改善箇所説明図

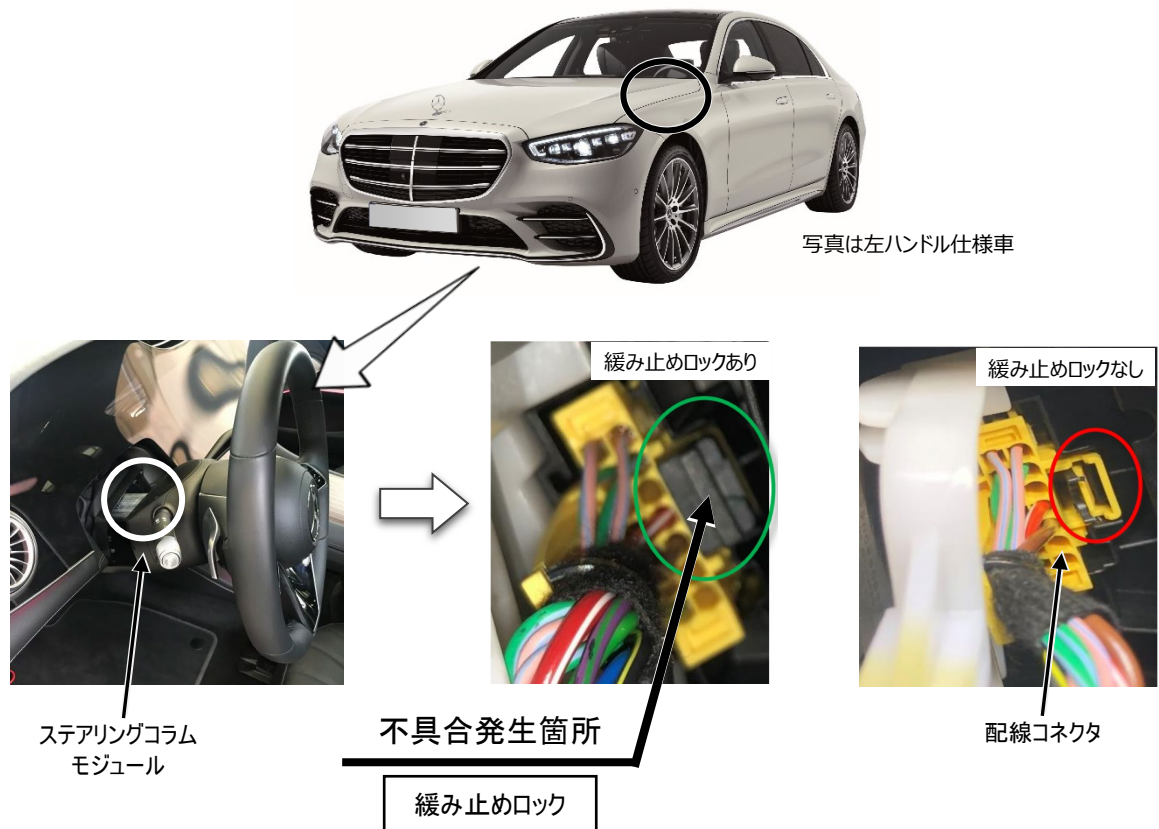
ステアリングコラムモジュールの配線コネクタにおいて、作業指示が不適切なため、緩み止めロックが装着されていないものがある。そのため、使用過程で受ける走行振動により当該コネクタが緩み、電気的な接触不良を起こすことで関連装置の警告灯が点灯すると共に、最悪の場合、ESP(横滑り防止装置)、運転席側エアバッグ、方向指示器、ギアセレクトが作動しなくなるおそれがある。

全車両、配線コネクタを点検し、緩み止めロックが装着されていない場合は、装着する。

識別：車台番号の付近に黄色の識別ペイントを塗布する
